**MOTOBECANE**

INFORMATION 10113

Juillet 1972

## GRAISSEUR AXE DE PEDALIER

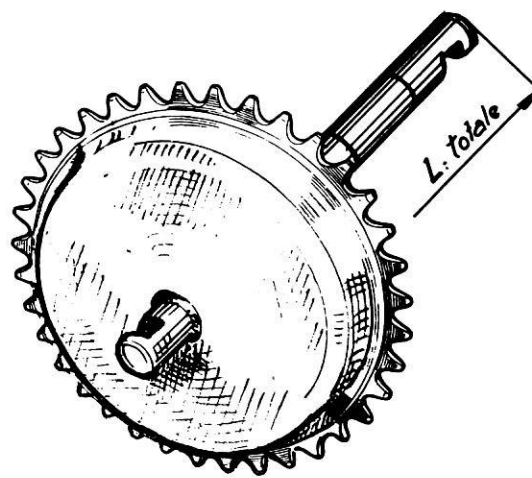
Un nouveau graisseur à emmanchement rapide référence 21443 équipe les différents axes de pédalier M1. X1.

- M1	à partir du 21.6.72	N° Machine	96 330 986
- M1PR	" " 6.6.72	"	97 440 588
- M1PRT	" " 16.6.72	"	92 357 930
- M1PRTS	" " 5.7.72	"	91 561 156
- X1	depuis le début

Il n'a pas été pris de référence nouvelle pour les axes de pédalier concernés qui seront fournis après épuisement des axes à graisseur vissé.

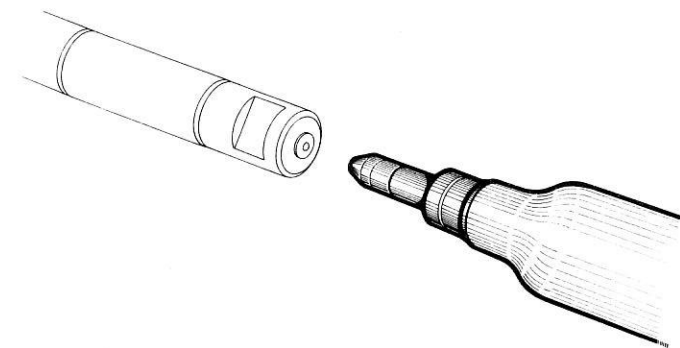
19043 - 36dts - L. 206mm.  
20013 - 32dts - L. 206mm.  
21501 - 36dts - L. 214mm.

M1PRTS.  
20607 - 36dts - L. 206mm.

LES GRAISSEURS 21443 NECESSITENT  
L'EMPLOI D'UNE NOUVELLE POMPE A  
GRAISSE A EMBOUT CONIQUE  
REFERENCE PD. 1813.
